天塩川の河川整備に関して天塩川流域委員会開催中に
寄せられたご意見についての北海道開発局の考え方

北 海 道 開 発 局

天塩川の河川整備に関して天塩川流域委員会開催中に寄せられたご意見 についての北海道開発局の考え方

図-1 名寄川に遊水地を設置することによる地域に与える影響

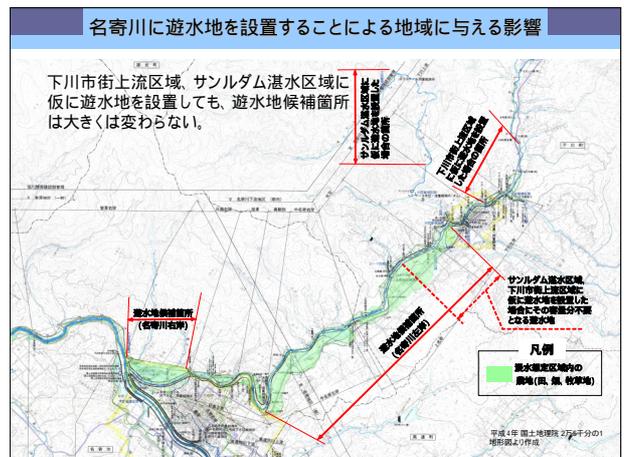
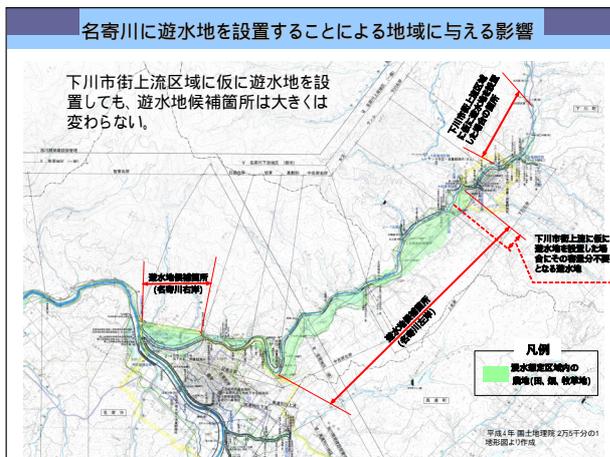
- ・開発局が提示した農地を犠牲にする遊水地案ではなく、農地をつぶさないで済む遊水地案についての精査が必要である。
- ・堤防、遊水地、水害防備林等によるダムによらない総合的な治水対策を行うべき。
- ・サンルダムの予定地を遊水地とし、貯水すればよいのではないか。
- ・国土交通省の出している新しい治水への提案にこたえ、遊水地だけでなく、輪中や二線堤などを活用した、「河道から溢れさせる治水」を検討すべき。
- ・農家に壊滅的な打撃を与えるので遊水地の計画には反対である。
- ・サンルダムではなく、サンルダム予定地、名寄川の下川町上流における遊水地により対応すべき。

また、仮に下川町市街地上流に遊水地を設置した場合、図-1 に示すように下川町市街地上流は山間地域で確保できる面積が限られており、河川水位の高さまでしか遊水地に湛水することができないことなどから、サンルダムの洪水調節容量 35 百万 m³ に対してその約 1/30 の約 1 百万 m³ 程度の容量しか確保できません。

このため、仮に下川町市街地上流とサンルダム湛水区域に遊水地を設置した場合でも、サンルダムの洪水調節容量 35 百万 m³ に対して、その約 1/10 程度の容量しか確保できず、その下流の遊水地の候補箇所及び面積は大きく変わらないことから、地域に極めて大きな影響を与えるという状況に変わりはありません。

図-2 整備計画目標流量に対する岩尾内ダム・サンルダムの効果

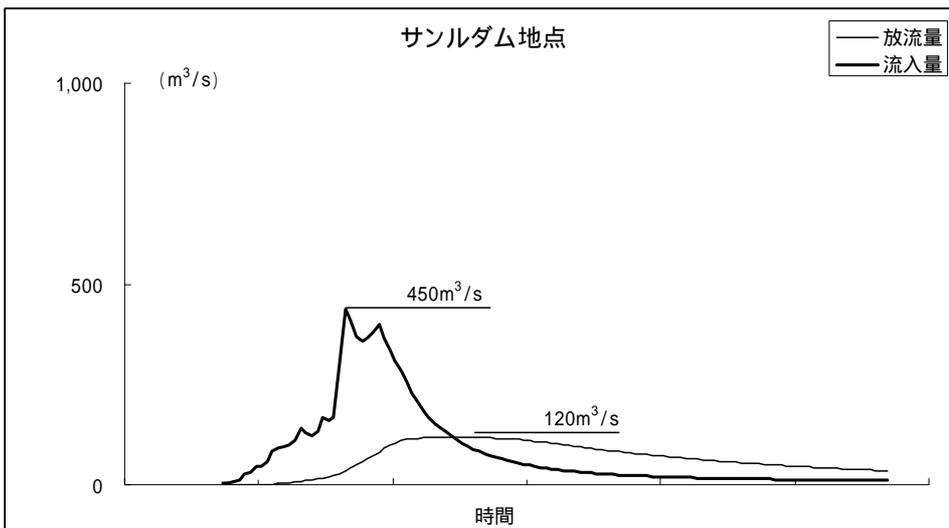
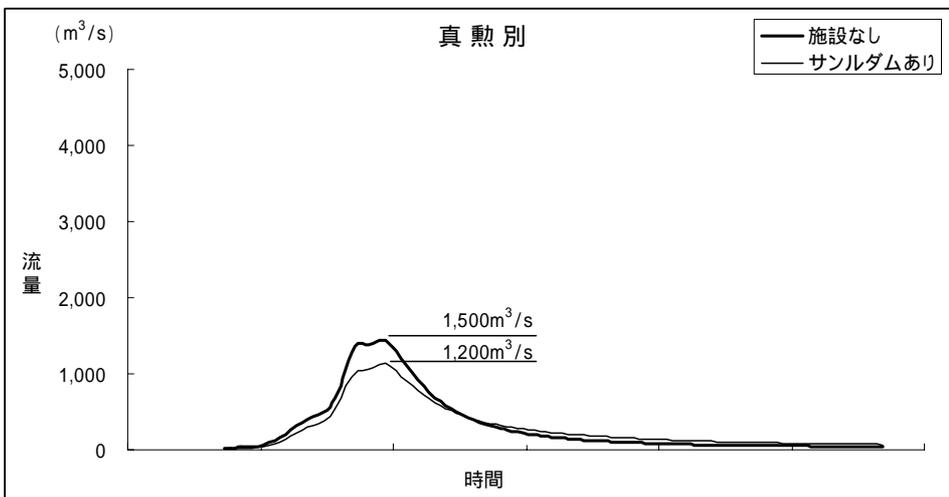
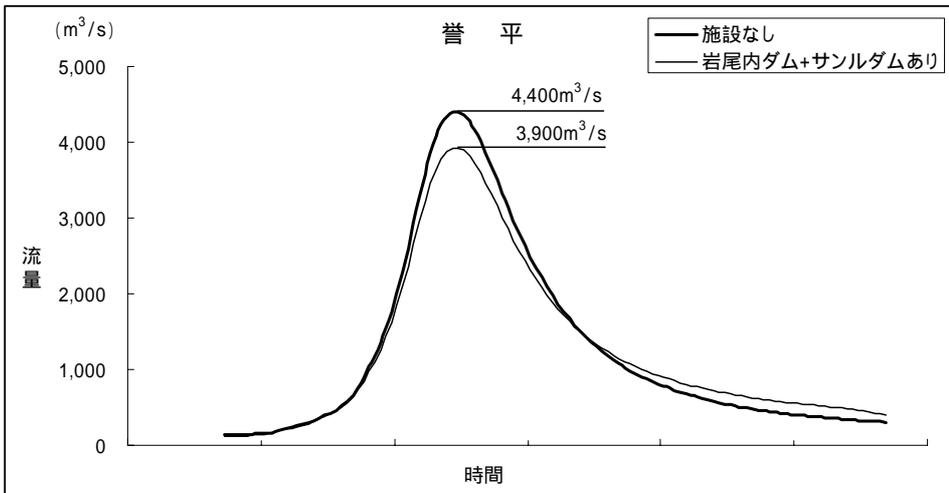
- ・サンルダムの基本高水、目標流量時の具体的な洪水調節の内容はどのようになっているのか。サンル川の流量が過大ではないか。

- ・洪水のとき、どこまでサンル川の水位が上がると想定しているのか。
- ・サンルダム地点の設計洪水流量 $950\text{m}^3/\text{s}$ はどのようにして求まるのか。
- ・目標流量に対するサンルダムの洪水調整量 $300\text{m}^3/\text{s}$ は過大ではないか。
- ・ダムが満水になれば治水効果は失われ、ただし書き操作になり、ダム下流は危険にさらされ、さらにはダムの存在自体が危険となる。

国内の大河川で一般的に用いられている手法により計算した結果、サンルダムは図-2 に示すように、基準点誉平で目標流量としている $4,400\text{m}^3/\text{s}$ に対して、岩尾内ダムと合わせて $500\text{m}^3/\text{s}$ の洪水調節の効果があります。また、名寄川の基準点である真勲別地点では、サンルダムにより $300\text{m}^3/\text{s}$ の洪水調節効果があります。このように、サンルダムは天塩川本川及び名寄川の双方に洪水調節機能があり、その結果はPPT54-1に示すように縦断的に水位低減効果を発揮します。

サンルダムの洪水調節によるピーク流量は、図-2 に示したように、天塩川の河川整備の目標である昭和48年8月型の降雨パターンに対して、サンルダム地点では最大流入量が $450\text{m}^3/\text{s}$ 、ダム直下最大放流量が $120\text{m}^3/\text{s}$ となり、その差は $330\text{m}^3/\text{s}$ となります。一方、基準地点の真勲別では施設なしのときのピーク流量が $1,500\text{m}^3/\text{s}$ 、サンルダムありのときのピーク流量が $1,200\text{m}^3/\text{s}$ となり、その差は $300\text{m}^3/\text{s}$ となります。

図 - 4 サンルダムに期待される効果 (平成 18 年 10 月出水)

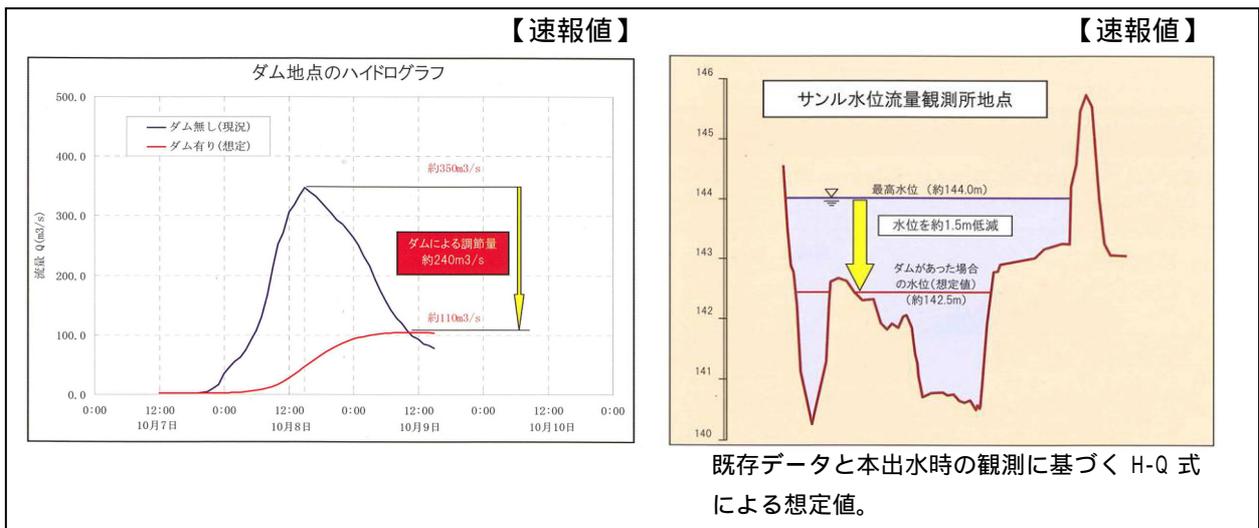
- ・昭和56年洪水に対して、名寄川の堤防は3m以上余裕があり、ダムの効果は20～30cm程度の低減効果しかない。誉平地点でも、堤防は3m以上余裕があり、ダムの効果は10～20cm程度の低減効果しかない。平成18年10月の大雨でも堤防から溢れていない。このときの被害は排水路等の小河川が溢れた内水氾濫によるものだ。サンルダムの水位低減効果と堤防との関係はどのようになっているのか。

また、下川町北町地区では、平成 18 年 5 月、10 月と 2 度にわたって内水被害を受けています。この内水被害は、サンル川の水位が上昇し、河川の水が堤防から逆流しないよう樋門を閉じたことにより生じたものです。特に 10 月出水では、図-4 に示すとおりサンルダムがあった場合には約 $240\text{m}^3/\text{s}$ を洪水調節し、約 20 百万 m^3 (札幌ドーム 12 個分) をダムに貯め込むことで、ダム下流域の洪水の水量を低減し、下流 (サンル水位流量観測所地点) の水位を約 1.5m 下げることが期待できます。それにより、サンル川の水位を地盤高以下に抑え、浸水を軽減できたと推定されます。

図 - 5 堤高別の撤去施設数

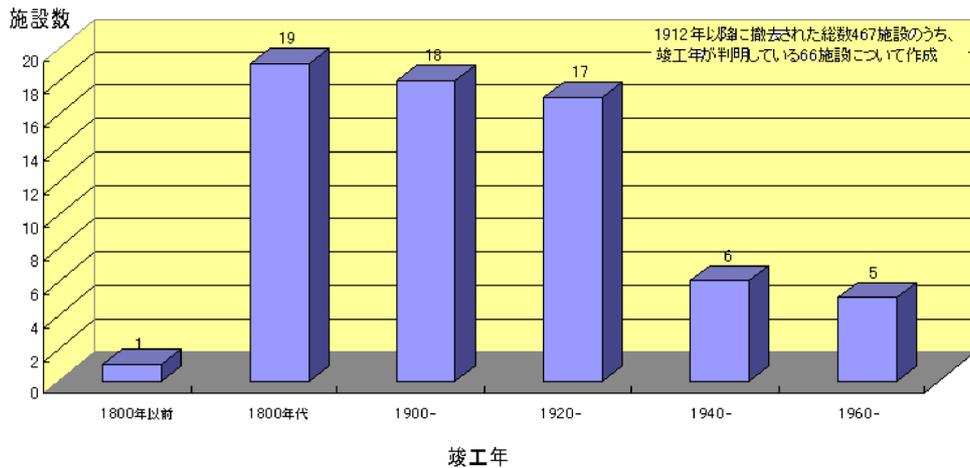
・アメリカでは魚道をつくってもサケ・マスが遡上できないのでダムの撤去が始まっている。

米国の民間団体(アメリカンリバーズ等)の調査によると、米国では既に467のダム・堰が撤去されているといわれています。撤去された施設のうち9割以上は高さ15m未満であり、我が国ではダムとは呼ばず堰と呼んでいるものです。
